Tilsynsrapport til offentliggørelse

Tilsynsrapport

Virksomhedens navn	Audebo Miljøcenter
Virksomhedens adresse	Hagesholmvej 7, 4520 Svinninge
CVR nummer	13507406
Virksomhedstype	Hovedaktivitet: 5.4 Deponeringsanlæg >10 t/dag eller kap. >25.000 t Biaktiviteter: 5.3b Nyttiggørelse eller en blanding af nyttiggørelse og bortskaffelse af ikke-farligt affald, hvor kapaciteten er større end 75 tons/dag, og hvorunder en eller flere af følgende aktiviteter finder sted, dog undtaget aktiviteter omfattet af Rådets direktiv 91/271/EØF om rensning af by spildevand: i) Biologisk behandling ii) Forbehandling af affald med henblik på forbrænding eller medforbrænding ii) Behandling af slagger og aske. iv) Behandling i shreddere af metalaffald, herunder affald af elektrisk og elektronisk udstyr og udrangerede køretøjer og deres komponenter. (s) K212 Anlæg for midlertidig oplagring af ikke-farligt affald eller affald af elektrisk og elektronisk udstyr forud for nyttiggørelse eller bortskaffelse med en kapacitet for tilførsel af affald på 30 tons om dagen eller med mere end 4 containere med et samlet volumen på mindst 30 m³.

Tidspunkt for tilsynet	09. juni 2026
Baggrunden for tilsynet	Basistilsyn K

Figur 7. Pladsens østlige side. Affald udenfor pladsen, manglende hegn. Placering af intern kanal markeret med blå.

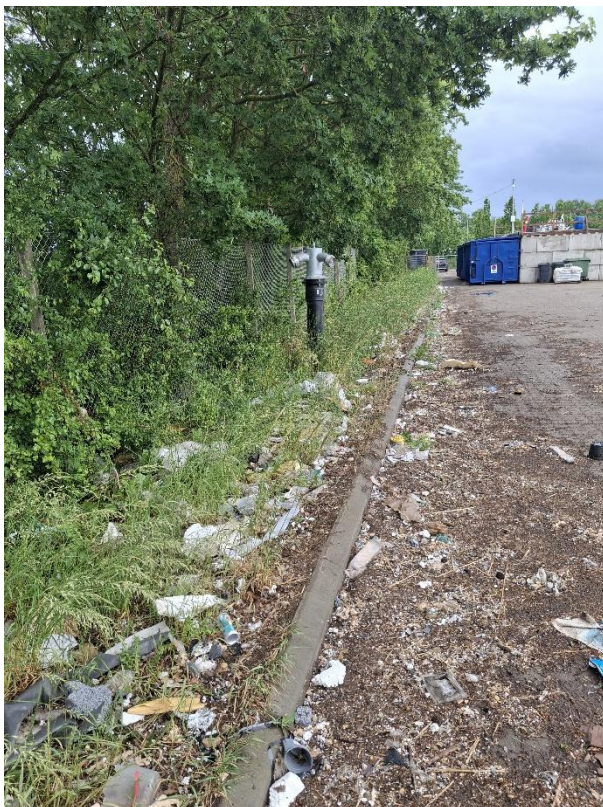
Affaldshåndteringspladsens østlige side grænser op mod en intern kanal. Pladsen som ses på figurer 6 og 7 er delvist afskærmet med "betonklodser", men en stor del af pladsen mod den interne kanal står "åben".

Virksomheden oplyste, at det er planlagt etablering af hegn rundt om pladsen. Miljøstyrelsen forventer at indskærpe vilkår 13.3 om indretning samt vilkår 2.7 og vilkår 2.8 om hegn i revideret miljøgodkendelse af 30. september 2005.
